REGIONALVERSAMMLUNG SÜDHESSEN

Drucksache für die Regionalversammlung Südhessen

Beschlussfassung über die Aufstellung des Sachlichen Teilplans Erneuerbare Energien (TPEE)

hier: Behandlung der Stellungnahmen aus der zweiten Beteiligung zum Entwurf 2016 des Sachlichen Teilplans Erneuerbare Energien - zweite Ergänzung

Karte 3: Wieder aufgenommene Fläche des Vorranggebietes 2-925

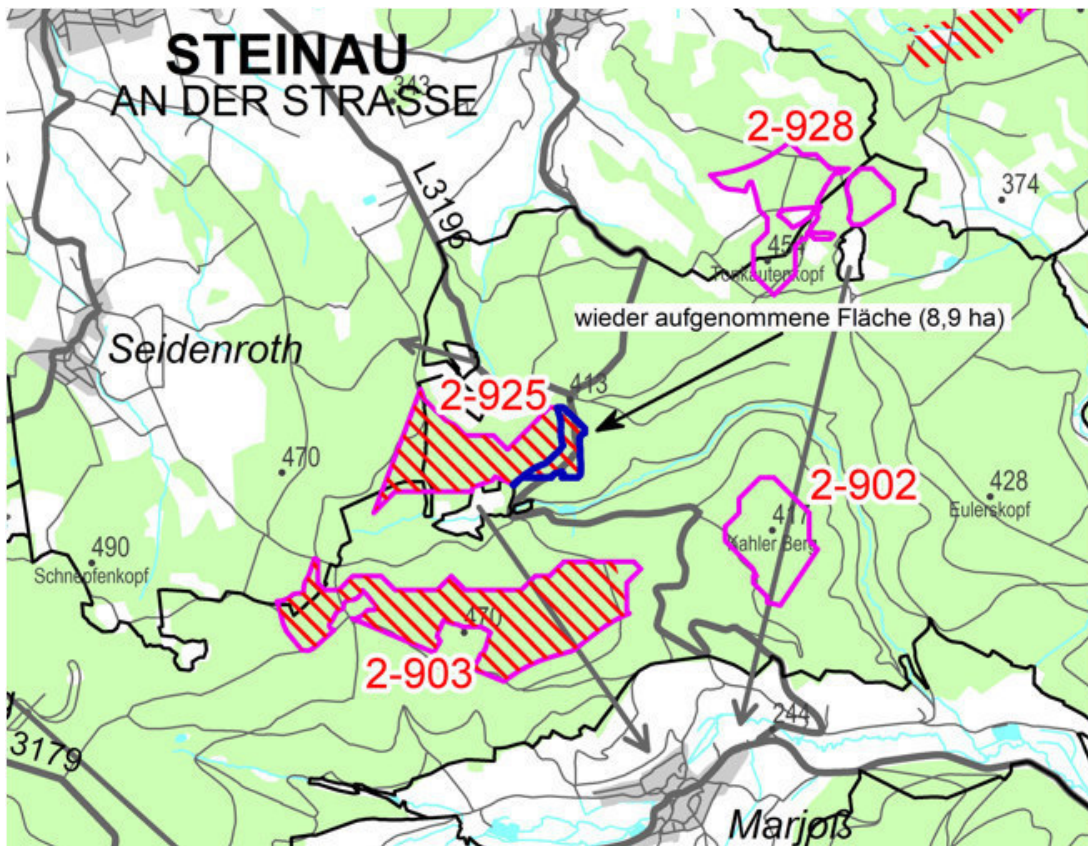
~~In der zweiten Offenlegung (Beteiligungsverfahren) wurden flächenrelevante Belange vorgetragen, die zu einer Änderung des Flächenzuschnitts führen (z. B. TB2-3809, TB2-00742, TB2-00394 – Pufferung der Landesstrasse L3196 gemäß schlüssigem Plankonzept). Die Fläche wird als Vorranggebiet zur Nutzung der Windenergie festgelegt und auf 49,8 ha reduziert.~~

~~Die Landesstraße L3196 wird entsprechend dem schlüssigen Plankonzept mit 100 m gepuffert. Das Vorranggebiet 2-925 wird um diesen Bereich entsprechend reduziert.~~

~~In der zweiten Offenlegung (Beteiligungsverfahren) wurden flächenrelevante Belange vorgetragen, die zu einer Änderung des Flächenzuschnitts führen (Pufferung der Landesstrasse L3196 gemäß schlüssigem Plankonzept).~~

Aufgrund der Maßstabebene der Regionalplanung werden im Sachlichen Teilplan Erneuerbare Energien ausschließlich Mindestabstände zu regional

bedeutsamen Straßen gemäß Regionalplan Südhessen/Regionaler Flächennutzungsplan 2010 dargestellt. Die erforderlichen Abstände zu sonstigen Straßen können durch Standortverschiebungen innerhalb des Vorranggebiets auf Ebene der immissionsschutzrechtlichen Genehmigungsverfahren einzelner Windenergieanlagen sichergestellt werden.

Aufgrund der Maßstabebene der Regionalplanung werden im Sachlichen Teilplan Erneuerbare Energien ausschließlich Mindestabstände zu regional bedeutsamen Straßen gemäß Regionalplan Südhessen/Regionaler Flächennutzungsplan 2010 dargestellt. Die erforderlichen Abstände zu sonstigen Straßen können durch Standortverschiebungen innerhalb des Vorranggebiets auf Ebene der immissionsschutzrechtlichen Genehmigungsverfahren einzelner Windenergieanlagen sichergestellt werden.

IV. Die Tabelle „Vorranggebiete, Veränderungen gegenüber TPEE-Entwurf 2016“ in der Drucksache für die Regionalversammlung Südhessen wird entsprechend angepasst (Anlage 5).
